# DISTILLERIE DE GAYANT

## *Dossier de Demande d'Autorisation Environnementale*

### Mémoire en Réponse à la MRAE

**Avis de la mission régionale  
d'autorité environnementale  
Hauts-de-France  
sur le projet de déménagement  
du site de préparation et de mise en bouteille  
de la Distillerie de Gayant  
sur la commune de Pecquencourt (59)  
actualisation de l'avis de l'autorité environnementale  
du 14 décembre 2021**

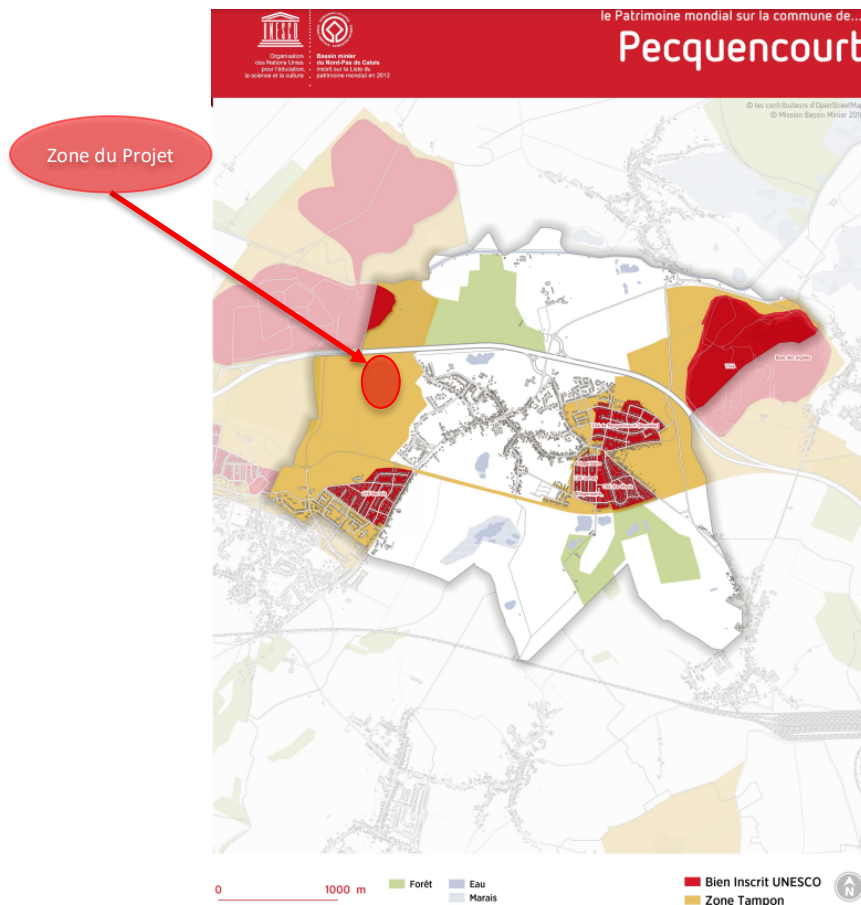
- *de compléter le dossier d'une présentation du devenir du site actuel de l'entreprise ;*
- *d'étudier l'impact du projet sur les services écosystémiques, afin de les éviter, et à défaut les réduire et les compenser ;*
- *d'étudier toutes les possibilités pour éviter l'artificialisation de 5,6 hectares, ou à défaut la réduire.*

Par ailleurs, l'aménagement de la ZAC Barrois en lui-même a évolué au fil des années afin de limiter l'impact de la ZAC sur l'environnement et ainsi limiter la consommation d'espace. 23,5% de la zone ont été sanctuarisées et font l'objet de mesures compensatoires (création de mares, passages amphibiens, etc.) Il s'agit des zones hachurées en vert ci-dessous :

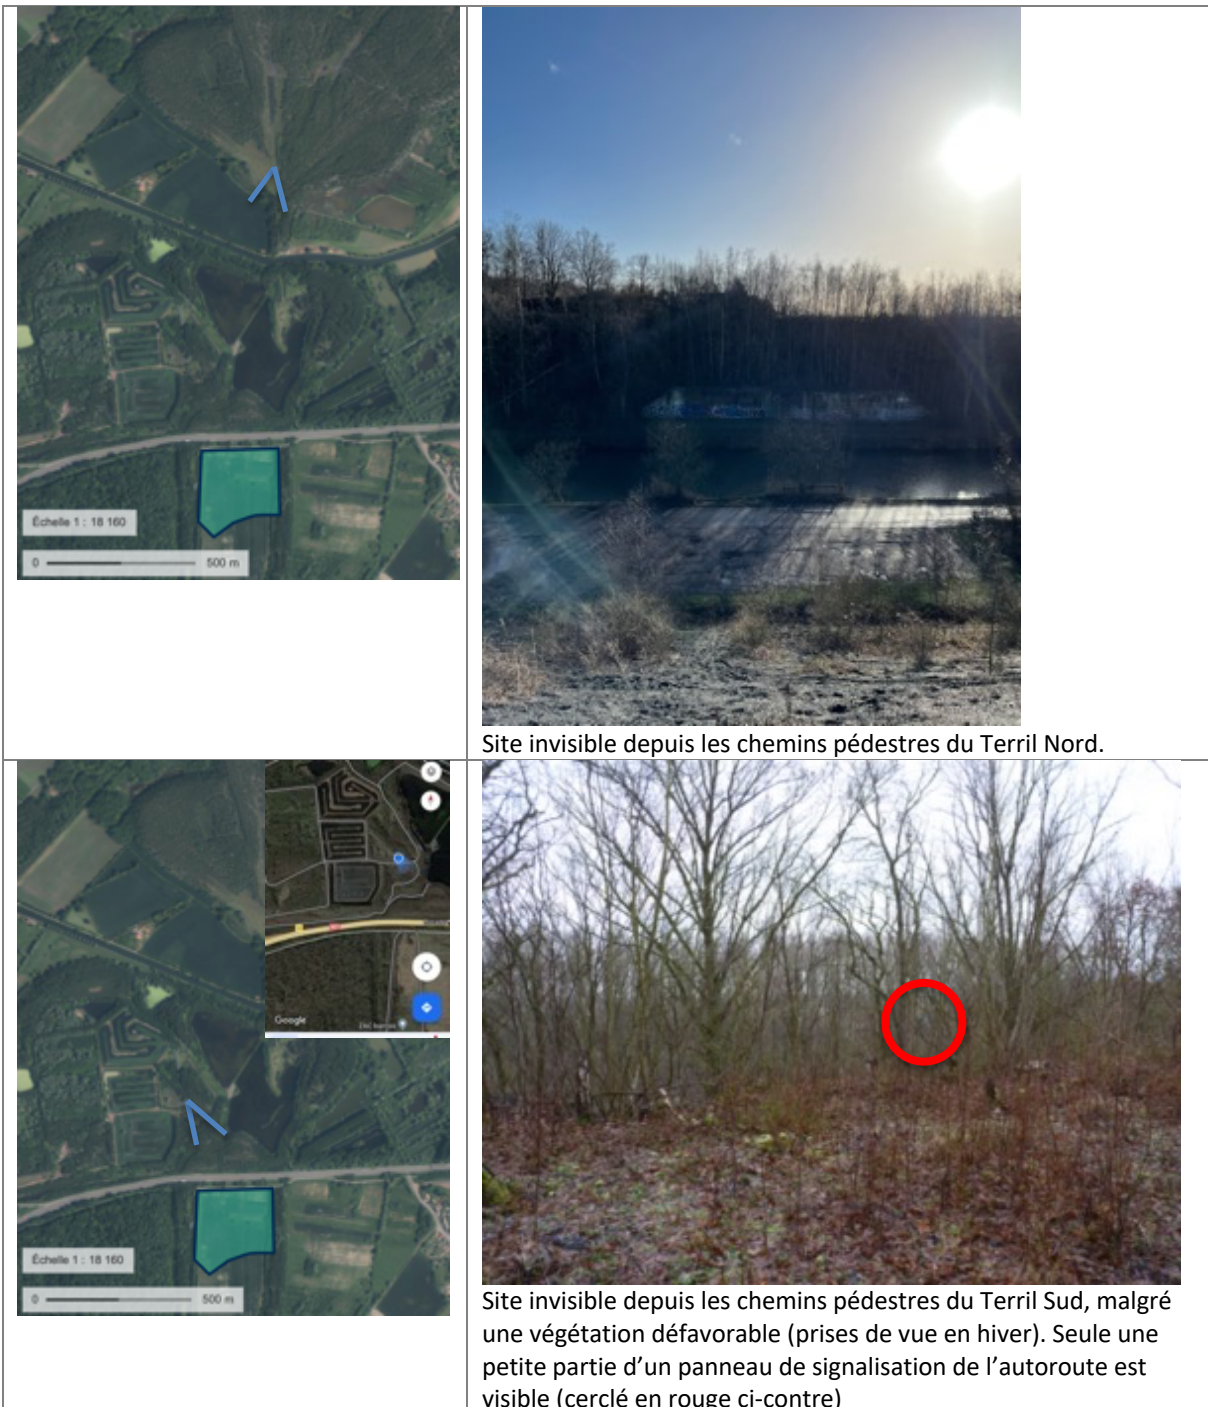
- d'une présentation détaillée de la zone tampon du bien inscrit au patrimoine mondial de l'Unesco, le Bassin minier Nord-Pas-de-Calais, le terril T143 de Germignies, également site classé, dans lequel s'inscrit le secteur de projet ;
- d'une analyse du grand paysage lié à l'eau (marais et plaines humides, étangs...) dans lequel s'inscrit le projet et d'une analyse des points de vue depuis les sites miniers (notamment depuis le sommet des terrils) en direction de ce grand paysage ;
- de photographies et d'une cartographie permettant de localiser les prises de vues, permettant d'identifier le paysage dans lequel s'inscrit le secteur de projet, et notamment le paysage remarquable du patrimoine Unesco et le grand paysage lié à l'eau ;
- par une identification des perspectives visuelles, points, cônes de vue vers et depuis le terril T143 et également depuis l'autoroute A21.

D'après la carte du bassin minier, la zone de la ZAC du Barrois est située au sein de la zone tampon comme visible ci-dessous :

La zone-tampon a été également délimitée conformément aux exigences du Centre du patrimoine mondial. Elle englobe des objets et des ensembles issus de l'héritage minier (mais pas seulement) qui, sans répondre aux exigences de la Valeur Universelle Exceptionnelle, participent à l'interprétation historique et paysagère du Bassin minier.

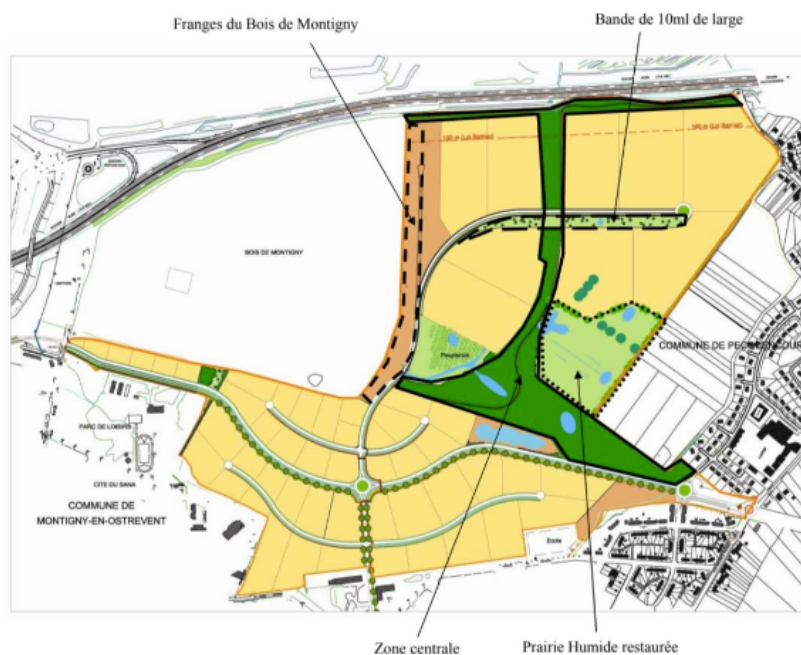
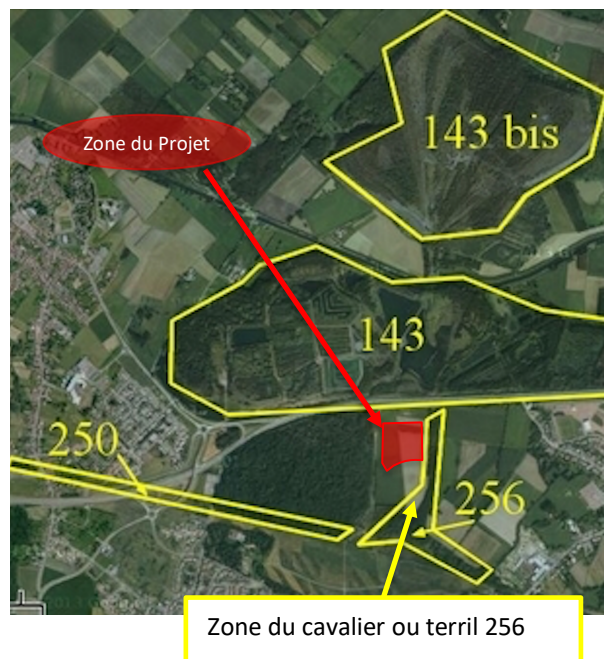
- *préciser le traitement architectural envisagé pour le bâtiment et la toiture et de justifier que ces aménagements ainsi que les aménagements paysagers projetés contribuent à préserver les vues depuis le terriL T143 et atténuer la présence du projet depuis l'A21 ;*
- *de joindre une représentation 3D des aménagements du projet depuis l'A21 permettant de le démontrer.*

Des vues 3D du site ont été intégrées au dossier, permettant d'apprécier l'impact architectural (chapitre 6.3.6), et sont également présentées ci-dessous :

Une vue 3D permettant de mettre en perspective la vue depuis l'A21 est intégrée au présent mémoire en réponse :
